機車溝通平台第 2 次會議

110年6月30日

交通部公路總局

• 本次討論議題共計 5項

高雄市台1線

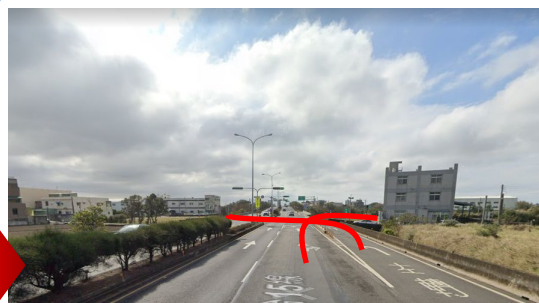
刪除條文內「另設有標誌、標線或號誌管制者，應依其指示行駛。」規定，一律禁止授權分隔島快慢車道道路的內側右轉/外側左轉。**轉向皆必須透過匯入快車道 / 匯出慢車道來動作。**

前次會議議題一進度報告：

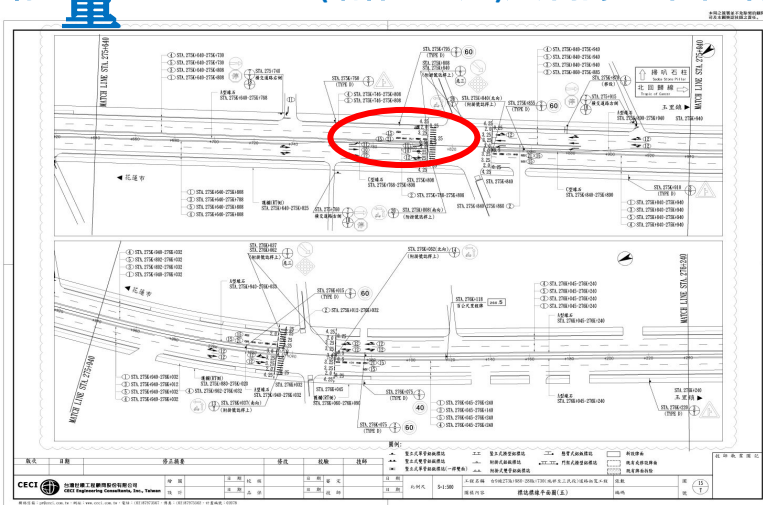
中央綠帶植栽設計相關設計規範改訂/內部函釋等明文化的推進是否有，可否簡單報告？

- 明文化的推進部分，刻正研擬「公路養護手冊」修正草案中。
- 經查交工規範裡對視距的要求是依「速限」而定，且中央防炫光需求是依「路段狀況」而定，刻正研擬刪除「公路養護手冊」中「25m固定值及中央植栽140公分高」之規定(第十一章路容景觀)，並要求公路植栽規定應配合「交通部交通工程規範」之相關規定第六章交通島及第八章交通安全防護設施，以及以適宜的地被植物為主。

台9線212K-214K木瓜溪橋細部設計

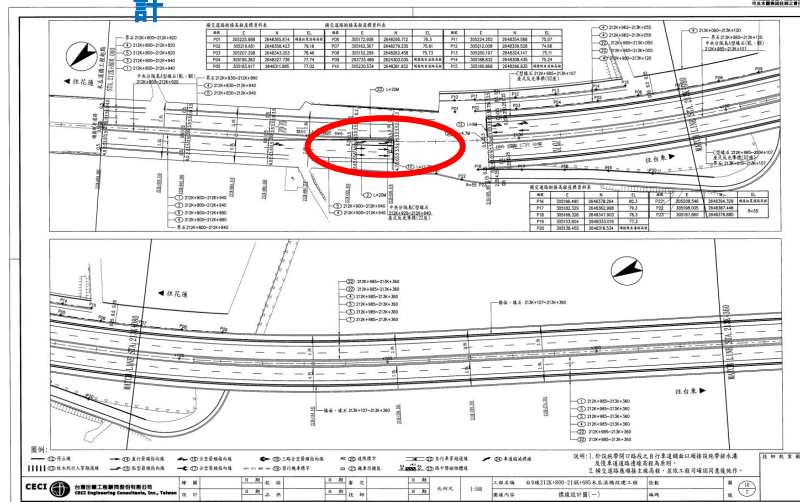
左轉槽化道路設計的圖面設計改訂是否有？一直沒有看到道路設計圖面，不知道是否確實有做設計變更或檢討

■ 本局各重大工程於設計階段均將左轉專用道設計納入考
